## 設計・建設、材料及び溶接に係る日本機械学会の規格の技術評価に関する 第 4 回検討チーム会合における日本機械学会への説明依頼事項（案）

図4 溶接規格 2007年版と2012年版に規定されている加熱幅の比較と STPT480における加熱幅と溶接部中心での周方向残留応力との関係<sup>[3]</sup>

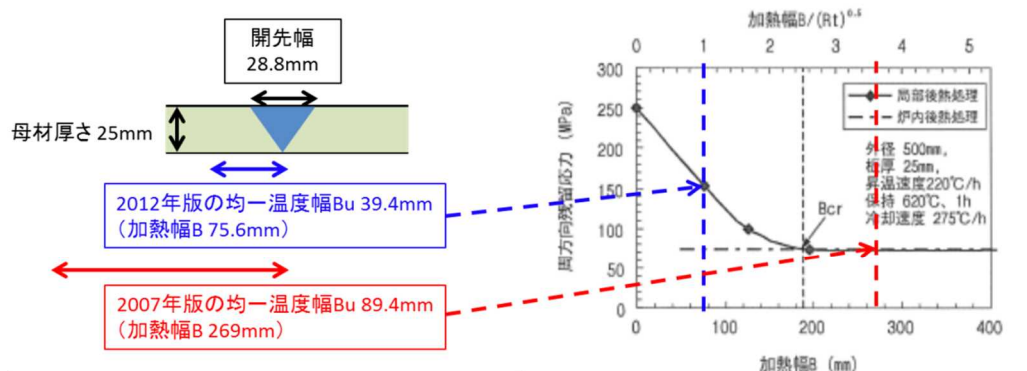
- (b) 局部加熱により溶接後熱処理を行う場合の範囲について、2012 年版の方法で溶接残留応力が低減されている技術的根拠を示して下さい。

- 2012 年版（2013 年追補を含む。）の技術評価においては、局部溶接後熱処理の加熱範囲の変更に伴う残留応力低減について、技術的根拠の説明を求めたところ、文献<sup>[3]</sup>が提示されました。しかし、同文献からは、2007 年版に規定されている加熱幅と、2012 年版に規定されている加熱幅とでは残留応力に有意な違いがあり、この違いによる影響がないことを評価できませんでした。

2007年版の規定による均一温度幅の場合、残留応力は炉内後熱処理時と同等まで低減されるが、2012年版の場合、残留応力の低減量は炉内熱処理時の約60%である。
